„Snížení energetické náročnosti RS Lorien Nekoř 253, opakované zadávací řízení“
podlimitní veřejná zakázka na stavební práce zadávaná ve zjednodušeném podlimitním řízení podle ust. § 53 a násl. zákona č. 134/2016 Sb., o zadávání veřejných zakázek, ve znění pozdějších předpisů (dále jen „ZZVZ“)

VYSVĚTLENÍ, ZMĚNA NEBO DOPLNĚNÍ ZADÁVACÍ DOKUMENTACE

Vysvětlení zadávací dokumentace č. 3 ze dne 29. 8. 2025

Obr. 1 Detail z přílohy dodavatele k žádosti č. 2

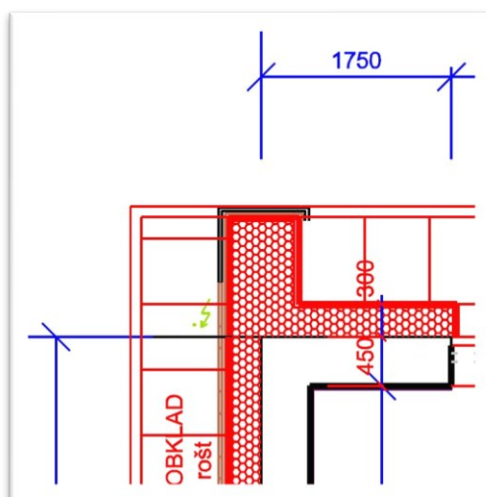
„Dobrý den, prosím o vysvětlení k zateplení fasády v "rozích". Na co vylepit? Jak technicky vylepit? Jak a čím kotvit? Ve výkresech neokótováno. V detailech jsem toto řešení nenašel. Je nějak tento detail řešen ve výkazu výměr? Kterou položkou? Předmětný detail viz příloha (obsah přílohy dále v textu žádosti). Předem děkuji.“

Zadavatel požaduje vylepit na nosnou konstrukci prodloužení štítů dle požadavků uvedených s příloze č. 2 zadávací dokumentace - Soupis stavebních prací, dodávek a služeb s výkazem výměr (dále jen „**Výkaz výměr**“) pol. 177, např. *POROBETONOVÁ TVÁRNICE*. V textu „stavebně technologického řešení“ je popsán způsob lepení ETICS systému na str. 9. Při provádění ETICS musí být dodržovány ustanovení ČSN 732901 – Provádění vnějších tepelně izolačních kompozitních systémů a technologická pravidla konkrétního dodavatele ETICS systému.

- ve Výkazu výměr pol. 33+34 je uvedeno zajištění talířovými hmoždinkami (6ks/m²),
- v detailech M1:2 požadováno kotvení hmoždinkami se zapuštěnou hlavou,
- v textu „stavebně technologického řešení“ je popsán způsob kotvení včetně požadavku na provedení zkoušek přídržnosti na str. 9 na základě jehož výsledku bude prověřen typ, délka a počet kotev na m².

Kotvení nové nosné konstrukce nároží z pórobetonových tvárnic (založeno na betonovém základě na stávajících ŽB patkách objektu) zadavatel požaduje provést:

- ke stávajícímu obvodovému zdivu děrovanému v každé druhé ložné spáře na L úhelníky (kotvou do pórobetonu a kotvou do děrovaného zdiva / potřebná délka kotvení do děrované cihly bude prověřena výtažnou zkouškou),
 - v pozici stávajících stropních konstrukcí 1+2 NP k ŽB stropní konstrukci na chemickou kotvu do betonu,
 - v pozici nosné konstrukce balkonu z boku k ŽB stropní konstrukci na chemickou kotvu do betonu.
- *Ve výkresech neokótováno. V detailech jsem toto řešení nenašel.*

Zadavatel doplňuje projektovou dokumentaci o nové výkresy D22, D23a, D23b obsahující skladby prvků vč. kót.

Zateplení fasády v nároží je řešeno v následujících položkách Výkazu výměr
